DRPO – DIREC – SEIA – NE – 338 – 2023.

En seguimiento al proceso de evaluación del ESTUDIO DE IMPACTO AMBIENTAL CATEGORIA I, PROYECTO **“RELLENO, NIVELACIÓN DE TERRENO Y SIEMBRA DE PASTO MEJORADO EN LA FINCA GANADERA HACIENDA BIQUE”**, el cual se localiza en el Parque Logístico de Vacamonte, corregimiento de Vista Alegre, distrito de Arraiján, provincia de Panamá Oeste, ingresado para su evaluación a la Sección de Evaluación de Impacto Ambiental del Ministerio de Ambiente de Panamá Oeste, deseamos expresarle que luego de evaluar el Estudio de Impacto Ambiental, tenemos a bien solicitarle lo siguiente:

Asunto: Respuesta a Nota DRPO-DIREC-SEIA-NE-338-2023 del 11 de abril del 2023

Anexo 2. Mapa de Georreferenciación

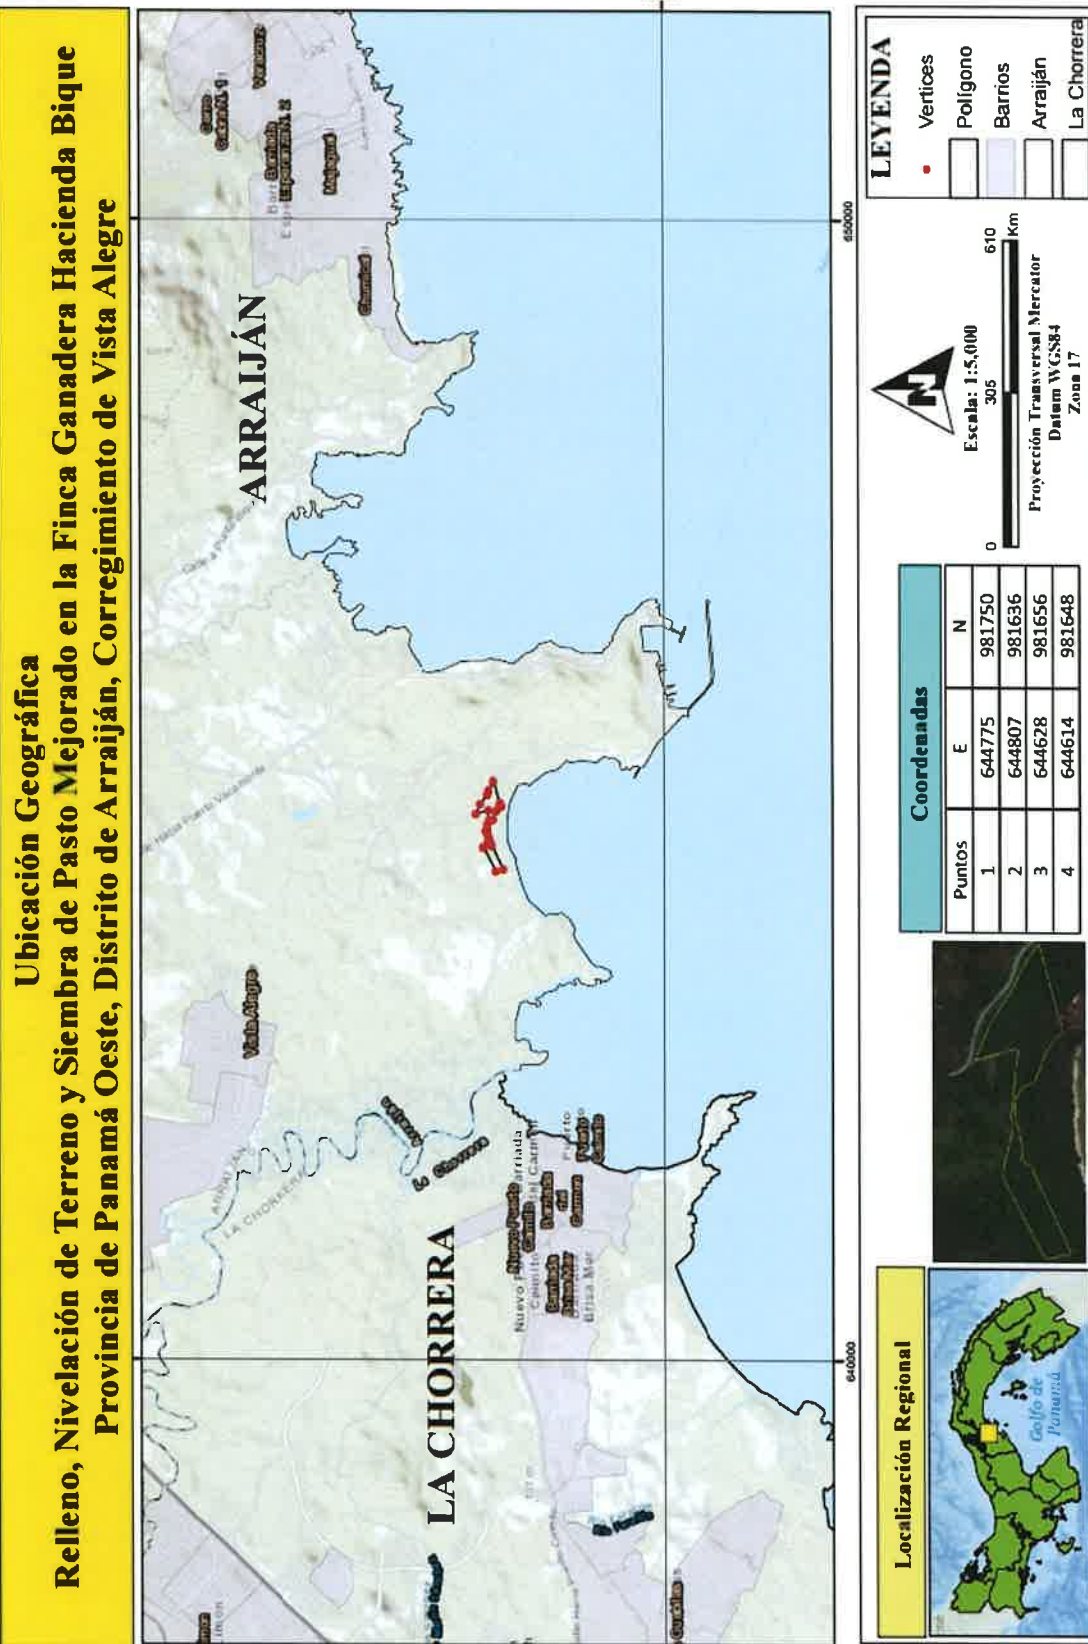
- Delimitar el área donde se propone desarrollar los trabajos, excluyendo de la zona ocupada por el manglar, considerando las especies asociada al mismo, sin descartar ejemplares por el DAP y presentando un mapa de georeferenciado.

Respuesta: se procedió a delimitar la zona de trabajo, excluyendo la zona ocupada por manglar, como se muestra en las fotografías del anexo 1. Se presenta el mapa de georreferenciación excluyendo la zona de manglar en el anexo 2, del presente documento. Las coordenadas del polígono son las siguientes:
